改善箇所説明図

ステアリング用油圧ホース
基準不適合発生箇所

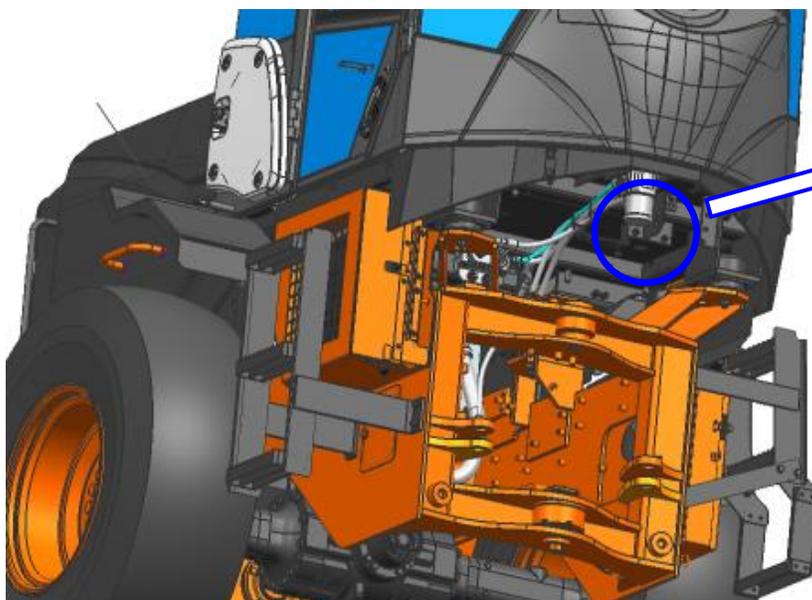
ショベルローダのかじ取り装置において、ステアリング用油圧ホースの強度が不足しているため、操舵時に当該ホースに油圧がかかった場合に、当該ホースが抜けて作動油が漏れ、操舵力が増大するおそれがある。

改善措置の内容： 全車両、ステアリング用油圧ホースを対策品に交換する。

オービットロールに白色ペンキを塗布する
